**Objet : WOLUWE-SAINT PIERRE. Bovenberg, 118a - Conciergerie**

Demande d'avis de principe portant sur l'aménagement d'un accès carrossable et de six parkings extérieurs, aménagement des abords proches de la conciergerie et transformation de celle-ci en trois logements ▪ **Avis de principe de la CRMS**

Plans de 1910 réalisés par Adrien Blomme

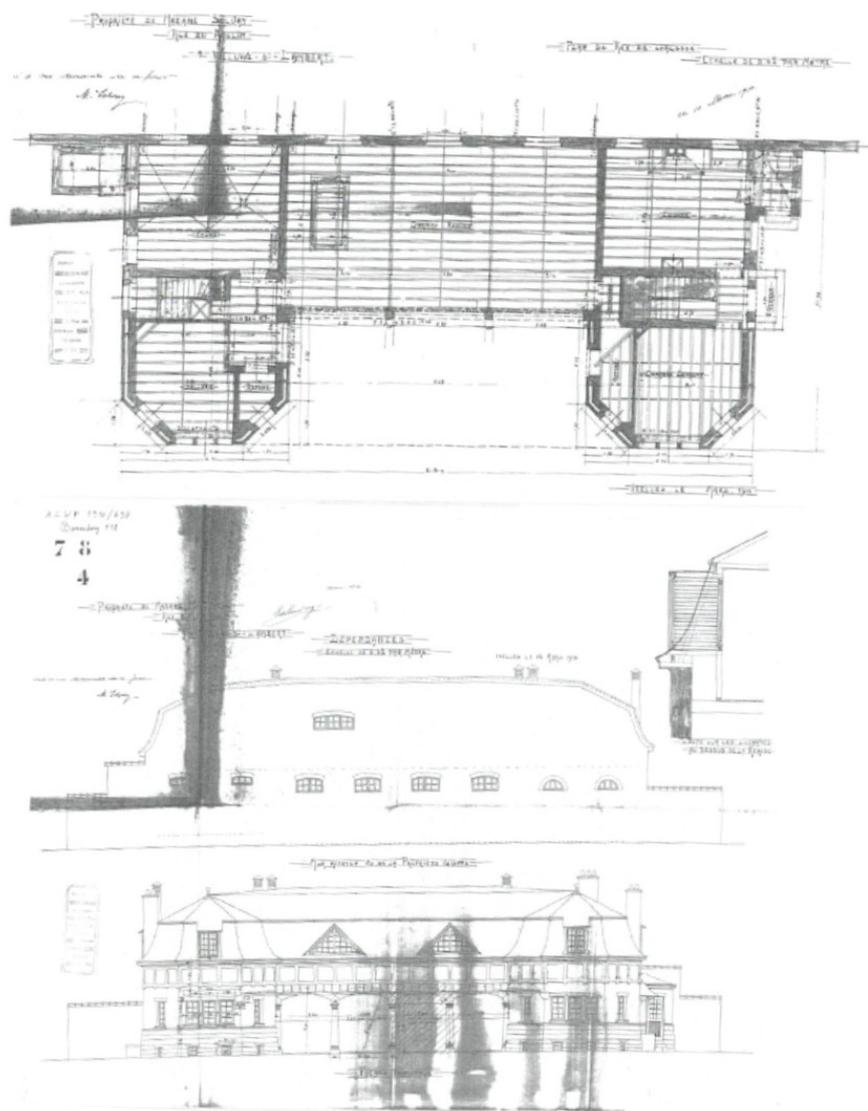
Sur les plans d'origine étaient dessinés certains éléments apparemment non réalisés : l'élévation présente un garage/remise de 4 travées (l'une est hachurée) sous une toiture ouverte de deux lucarnes triangulaires. Manifestement, le projet a été revu et seules 3 travées ont été réalisées, sous une seule lucarne entourée alors d'oculi. La façade arrière (Sud) s'ouvrait de petites fenêtres : sans doute le bâtiment voisin a-t-il été ajouté postérieurement. L'annexe accolée au logement du concierge est plus petite sur les plans que celle réalisée.

- Sans s'opposer au remplacement des châssis, il convient de les dessiner de manière plus homogène et plus patrimoniale, en s'appuyant sur les plans d'A. Blomme et sur les quelques châssis qui semblent conservés (à confirmer avec étude historique). L'Assemblée souhaite également la préservation des ferronneries d'origine, encore en place devant certaines ouvertures (celles de l'ancienne partie logement, d'après une analyse rapide) : elles sont bien travaillées et se retrouvent également dans certains soupiraux. Elle précise également que de nombreuses menuiseries probablement originelles sont encore en place et qu'il convient d'en tenir compte ;
